**Verslag huishoudelijke elektrische installatie op laagspanning en zeer lage spanning****Algemeen:**

Referentie: 012-20260715-03	Datum controle: 15/07/2026
Keurder: 012

Eigenaar: Nuytkens Ronald	EAN-code: 541448820062124599
Adres installatie: Schorheidelaan 27, 2830 - Tisselt	Nummer teller(s): 1SAG3105231483
	Distributienetbeheerder installatie: Fluvius
Datum uitvoering installatie:	☒ Vóór 01/10/1981 ☐ Tussen 01/10/1981 en 01/06/2020 ☐ Vanaf 01/06/2020
Type:	☒ Wooneenheid ☐ Niet-huishoudelijk ☐ PV ☐ Batterij ☐ Laadpaal

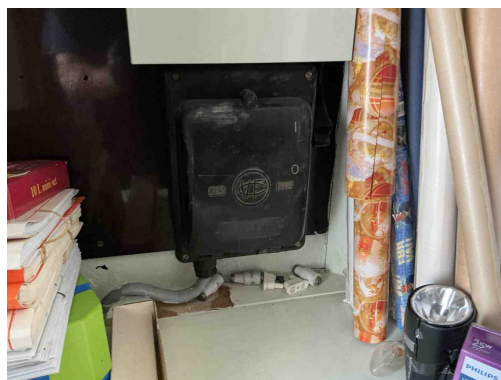
B17 - De voedingsspanning is niet op elk bord vermeld (Boek 1: 3.1.3.3).
Opmerking: Oa bord 1,2,3,4,5,6

B26 - Het elektrisch bord kon niet gedemonteerd worden (Boek 1: 5.3.5.1).
Opmerking: Oa bord 2 krijg ik niet open paar automaten zitten vast bord 4,5 krijg ik niet

B06 - Het elektrisch verdeelbord heeft niet de minimale beschermingsgraad IPXX-B in een gewone ruimte (Boek 1: 4.2.2.3).
Opmerking: Oa bord 1, 3,4,5,6

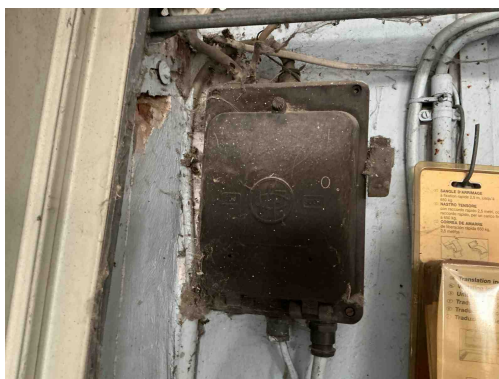
B17 - De voedingsspanning is niet op elk bord vermeld (Boek 1: 3.1.3.3).
Opmerking: Oa bord 1,2,3,4,5,6

B06 - Het elektrisch verdeelbord heeft niet de minimale beschermingsgraad IPXX-B in een gewone ruimte (Boek 1: 4.2.2.3).
Opmerking: Oa bord 1, 3,4,5,6

B18 - Het volgnummer is niet op elk bord vermeld (Boek 1: 3.1.3.3).
Opmerking: Oa bord 1,2,3

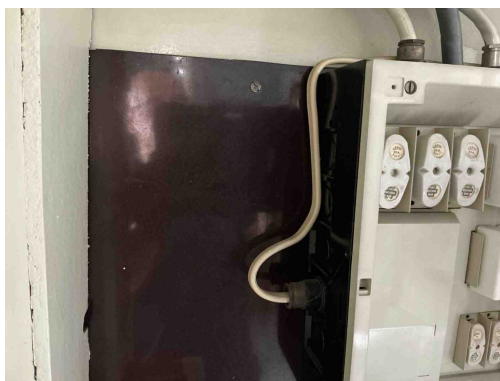
B17 - De voedingsspanning is niet op elk bord vermeld (Boek 1: 3.1.3.3).
Opmerking: Oa bord 1,2,3,4,5,6

B06 - Het elektrisch verdeelbord heeft niet de minimale beschermingsgraad IPXX-B in een gewone ruimte (Boek 1: 4.2.2.3).
Opmerking: Oa bord 1, 3,4,5,6

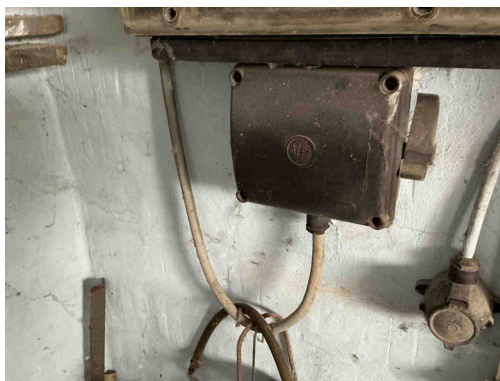
B17 - De voedingsspanning is niet op elk bord vermeld (Boek 1: 3.1.3.3).
Opmerking: Oa bord 1,2,3,4,5,6

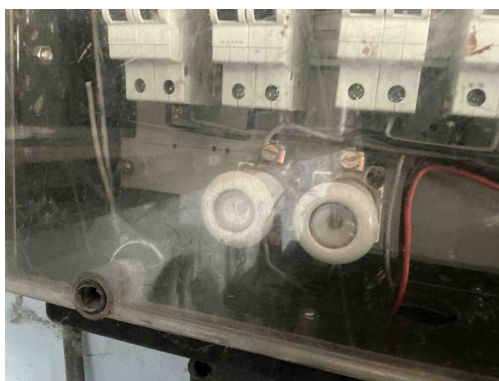
B17 - De voedingsspanning is niet op elk bord vermeld (Boek 1: 3.1.3.3).
Opmerking: Oa bord 1,2,3,4,5,6

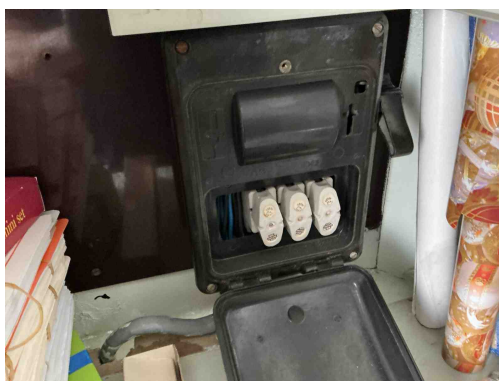
D08 - De nodige markeringen op de beveiligingstoestellen ontbreken of zijn onleesbaar (Boek 1: 5.3.5.5).
Opmerking: Oa bord 1,2,5

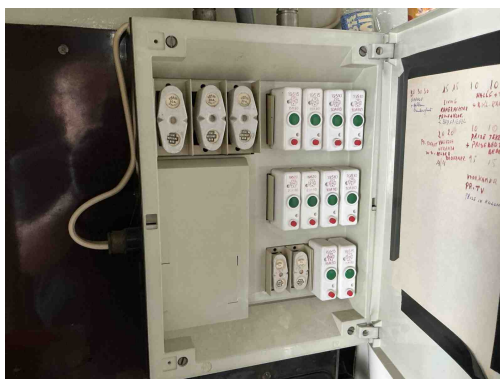
B30 - De houder van de beveiliging in een huishoudelijke ruimte is niet voorzien van aangepaste kalibreerelementen (Boek1: 5.3.5.5).
Opmerking: Oa bord 1,2

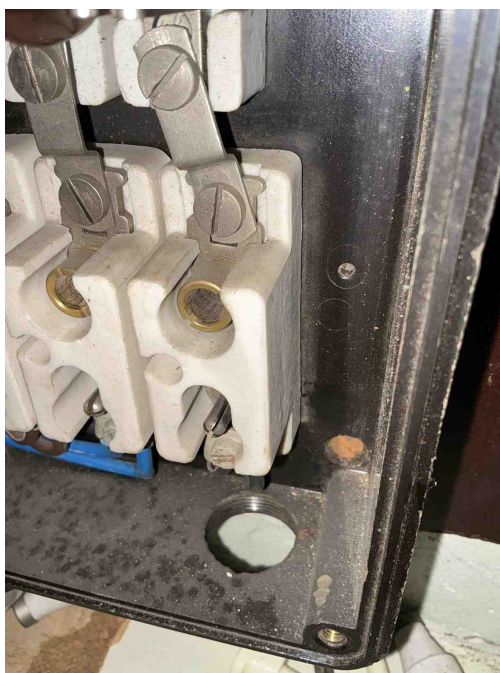
B30 - De houder van de beveiliging in een huishoudelijke ruimte is niet voorzien van aangepaste kalibreerelementen (Boek1: 5.3.5.5).

Opmerking: Oa bord 1,2

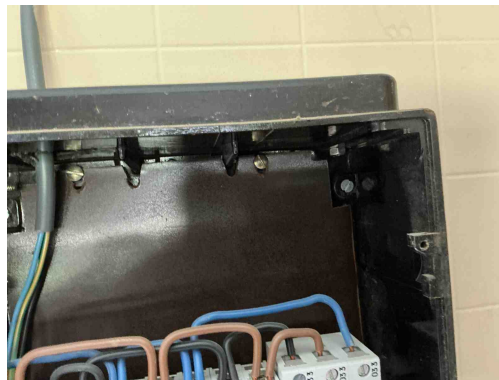
T21 - Het elektrisch materieel is niet geplaatst volgens de voorschriften van de fabrikant/ regels van goed vakmanschap . (Boek 1: 1.4.1.3)

Opmerking: Oa vijzen niet afgedekt bord 1 ,2,geleiders niet afgedekt bord 1

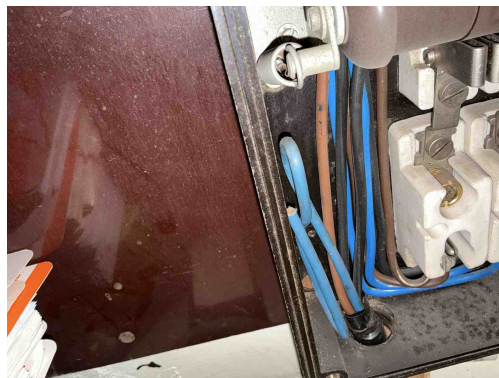
T21 - Het elektrisch materieel is niet geplaatst volgens de voorschriften van de fabrikant/ regels van goed vakmanschap . (Boek 1: 1.4.1.3)

Opmerking: Oa vijzen niet afgedekt bord 1 ,2,geleiders niet afgedekt bord 1

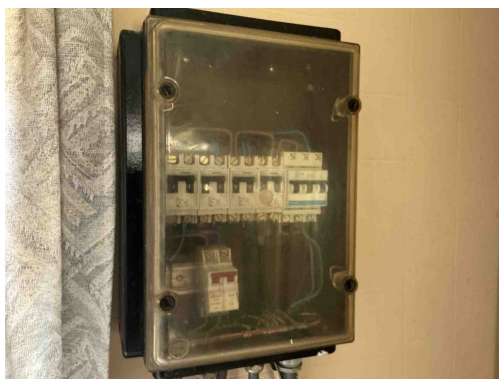
T21 - Het elektrisch materieel is niet geplaatst volgens de voorschriften van de fabrikant/ regels van goed vakmanschap . (Boek 1: 1.4.1.3)

Opmerking: Oa vijzen niet afgedekt bord 1 ,2,geleiders niet afgedekt bord 1

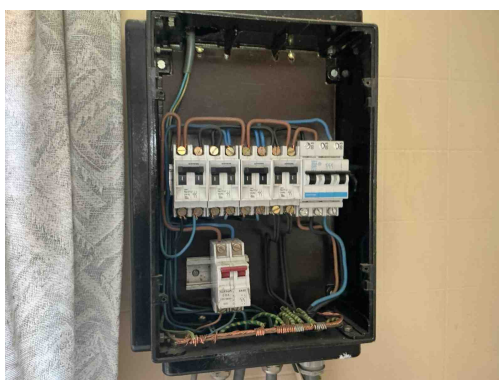
B06 - Het elektrisch verdeelbord heeft niet de minimale beschermingsgraad IPXX-B in een gewone ruimte (Boek 1: 4.2.2.3).
Opmerking: Oa bord 1, 3,4,5,6

B18 - Het volgnummer is niet op elk bord vermeld (Boek 1: 3.1.3.3).
Opmerking: Oa bord 1,2,3

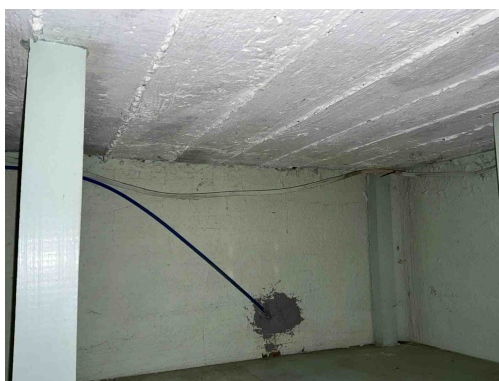
C27 - Het gebruik van geleiders van het type VTLMb (côte-à-côte) is niet toegestaan (Boek 1: 1.4.2.1).
Opmerking: Oa kelder ,bord2,3,tuin,garagealgemeen

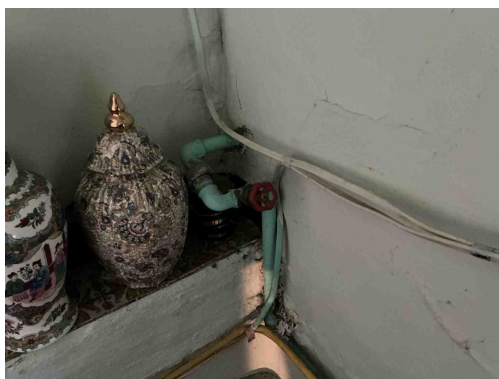
C27 - Het gebruik van geleiders van het type VTLMb (côte-à-côte) is niet toegestaan (Boek 1: 1.4.2.1).
Opmerking: Oa kelder ,bord2,3,tuin,garagealgemeen

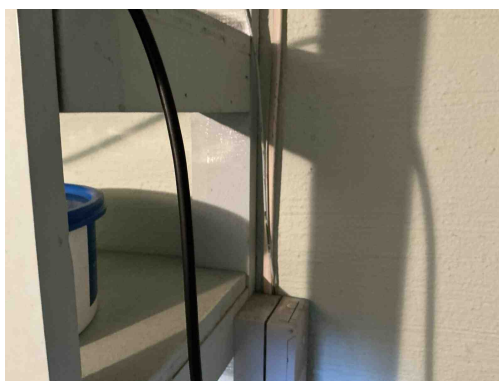
C27 - Het gebruik van geleiders van het type VTLMB (côte-à-côte) is niet toegestaan (Boek 1: 1.4.2.1).
Opmerking: Oa kelder ,bord2,3,tuin,garagealgemeen

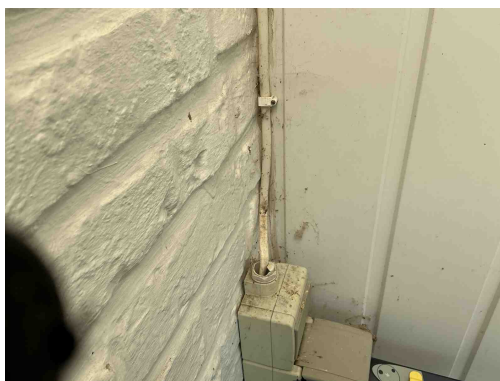
C27 - Het gebruik van geleiders van het type VTLMB (côte-à-côte) is niet toegestaan (Boek 1: 1.4.2.1).
Opmerking: Oa kelder ,bord2,3,tuin,garagealgemeen

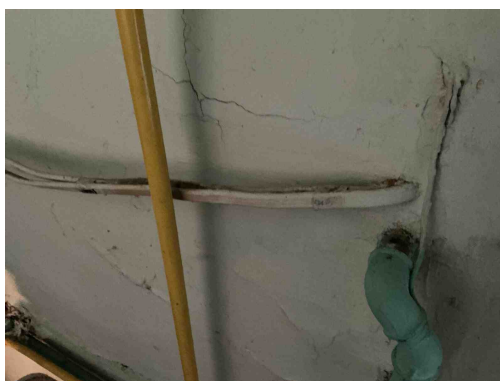
C27 - Het gebruik van geleiders van het type VTLMb (côte-à-côte) is niet toegestaan (Boek 1: 1.4.2.1).
Opmerking: Oa kelder ,bord2,3,tuin,garagealgemeen

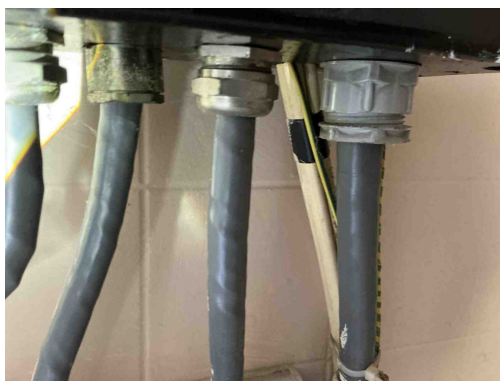
C27 - Het gebruik van geleiders van het type VTLMb (côte-à-côte) is niet toegestaan (Boek 1: 1.4.2.1).
Opmerking: Oa kelder ,bord2,3,tuin,garagealgemeen

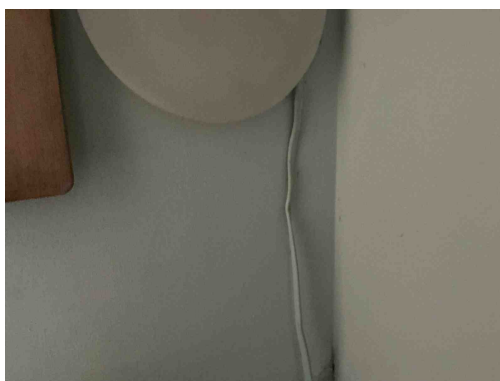
C27 - Het gebruik van geleiders van het type VTLMb (côte-à-côte) is niet toegestaan (Boek 1: 1.4.2.1).
Opmerking: Oa kelder ,bord2,3,tuin,garagealgemeen

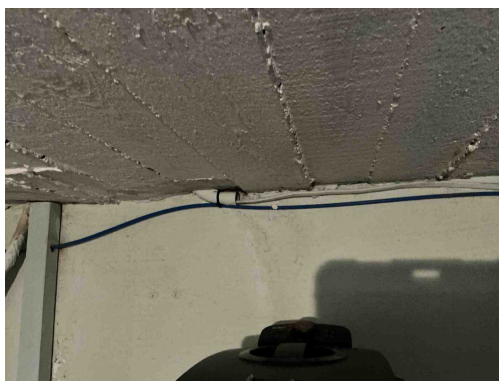
C27 - Het gebruik van geleiders van het type VTLMb (côte-à-côte) is niet toegestaan (Boek 1: 1.4.2.1).
Opmerking: Oa kelder ,bord2,3,tuin,garagealgemeen

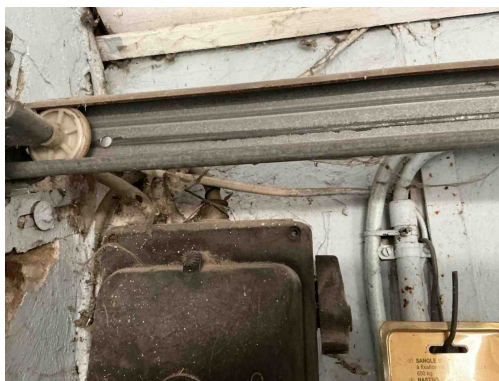
C27 - Het gebruik van geleiders van het type VTLMB (côte-à-côte) is niet toegestaan (Boek 1: 1.4.2.1).
Opmerking: Oa kelder ,bord2,3,tuin,garagealgemeen

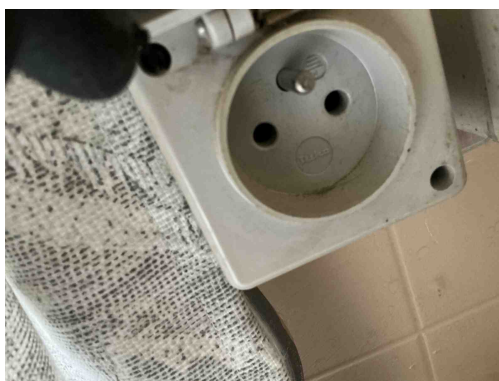
C27 - Het gebruik van geleiders van het type VTLMB (côte-à-côte) is niet toegestaan (Boek 1: 1.4.2.1).
Opmerking: Oa kelder ,bord2,3,tuin,garagealgemeen

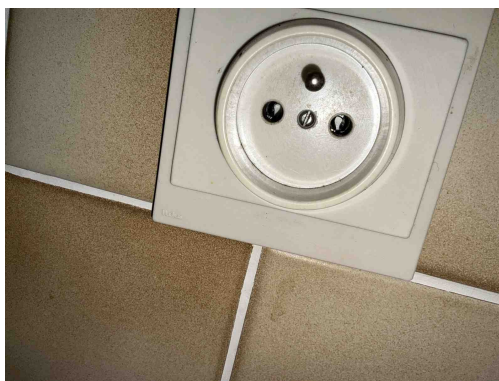
T11 - De contactdozen waarvan de toegekende stroomsterkte maximaal 16A en de toegekende spanning maximaal 250V bedraagt en niet bedoeld zijn voor de voeding van een of meerdere verbruikstoestellen voor een specifiek doel en niet geplaatst zijn in of op schakel- en verdeelborden, beschikken niet of IPXX-D (incl. gemeenschappelijke delen residentieel geheel) (Boek 1: 4.2.2.3/5.3.5.2).

Opmerking: Oa kinderbeveiliging algemeen

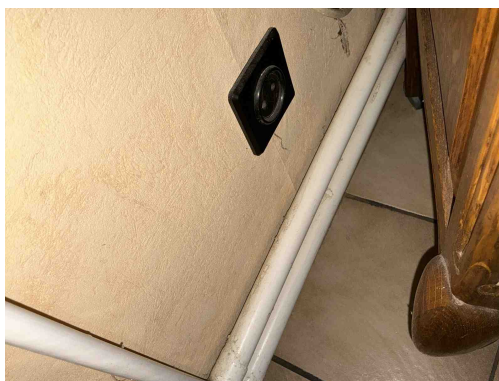
T11 - De contactdozen waarvan de toegekende stroomsterkte maximaal 16A en de toegekende spanning maximaal 250V bedraagt en niet bedoeld zijn voor de voeding van een of meerdere verbruikstoestellen voor een specifiek doel en niet geplaatst zijn in of op schakel- en verdeelborden, beschikken niet of IPXX-D (incl. gemeenschappelijke delen residentieel geheel) (Boek 1: 4.2.2.3/5.3.5.2).

Opmerking: Oa kinderbeveiliging algemeen

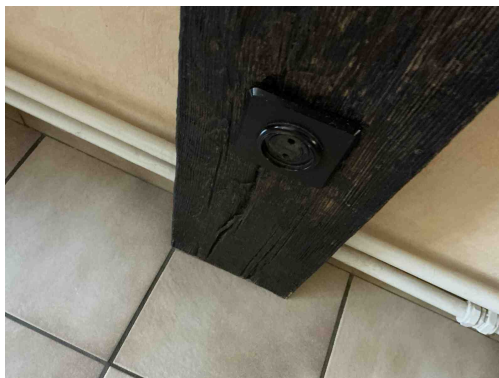
A20 - Er bevindt zich een contactdoos zonder beschermingsgeleider in de elektrische installatie. Deze is niet geplaatst achter een differentieelstroombeschermingsinrichting met grote (max. 30mA) of zeer grote (max. 10mA) gevoeligheid.

Opmerking: Oa algemeen

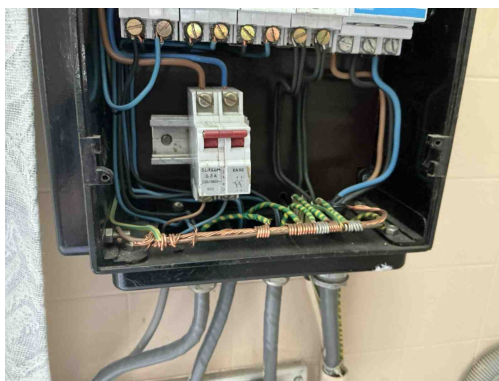
A20 - Er bevindt zich een contactdoos zonder beschermingsgeleider in de elektrische installatie. Deze is niet geplaatst achter een differentieelstroombeschermingsinrichting met grote (max. 30mA) of zeer grote (max. 10mA) gevoeligheid.

Opmerking: Oa algemeen

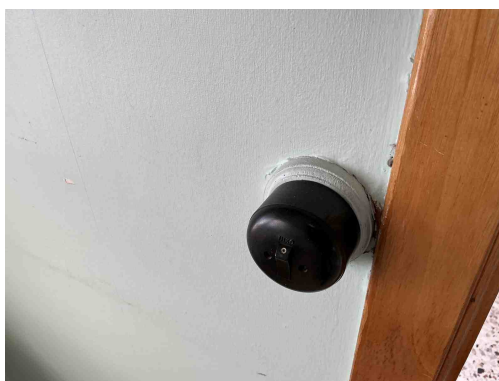
A10 - De aardingsonderbreker ontbreekt (Boek 1: 5.4.3.5).
Opmerking: Oa niet gevonden

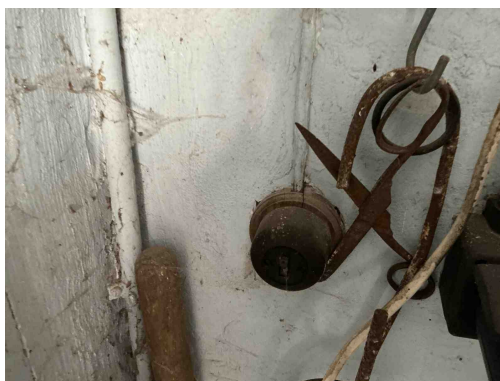
T13 - Opbouwcontactdozen en/of -schakelaars zonder achterplaatje mogen niet rechtstreeks op een brandbare ondergrond bevestigd worden (Boek 1: 4.3.3.5).
Opmerking: Oa terras ,garage...algemeen

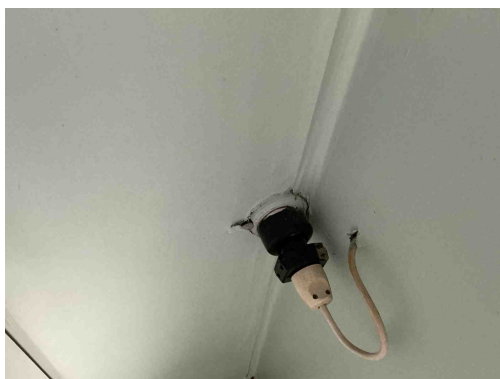
T13 - Opbouwcontactdozen en/of -schakelaars zonder achterplaatje mogen niet rechtstreeks op een brandbare ondergrond bevestigd worden (Boek 1: 4.3.3.5).
Opmerking: Oa terras ,garage...algemeen

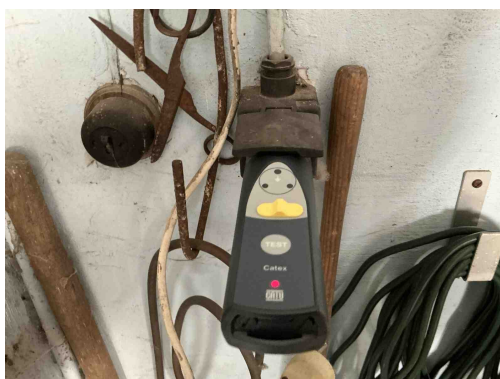
T13 - Opbouwcontactdozen en/of -schakelaars zonder achterplaatje mogen niet rechtstreeks op een brandbare ondergrond bevestigd worden (Boek 1: 4.3.3.5).

Opmerking: Oa terras ,garage...algemeen

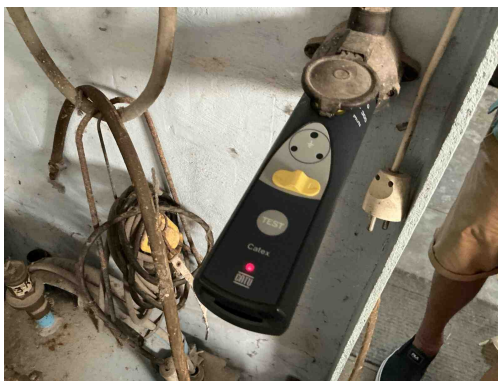
A13 - De continuïteit van de beschermingsgeleider met de aardingsinstallatie is niet gerealiseerd (Boek 1: 5.4.3).

Opmerking: Oa tuin,garage ...algemeen

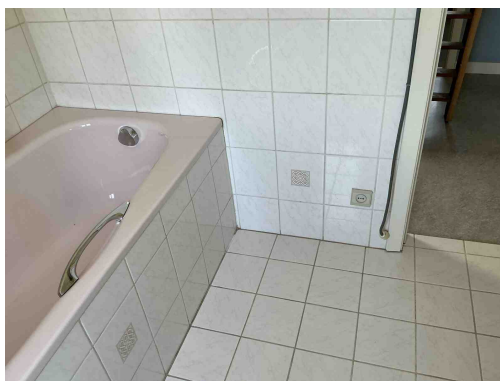
A13 - De continuïteit van de beschermingsgeleider met de aardingsinstallatie is niet gerealiseerd (Boek 1: 5.4.3).
Opmerking: Oa tuin,garage ...algemeen

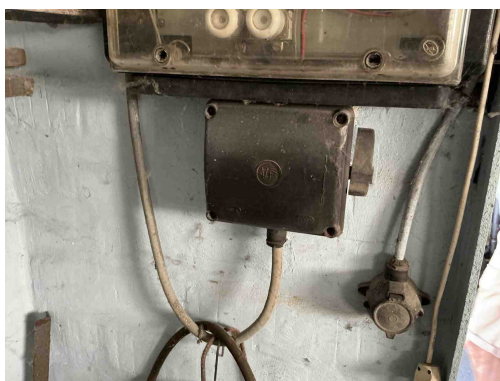
T14 - De voeding van de contactdoos binnen volume 2 van de badkamer is niet beveiligd door een differentieelstroominrichting van max. 10 mA of beschermingstransfo van max. 100W (Boek 1: 7.1).

Opmerking: Oa badkamer
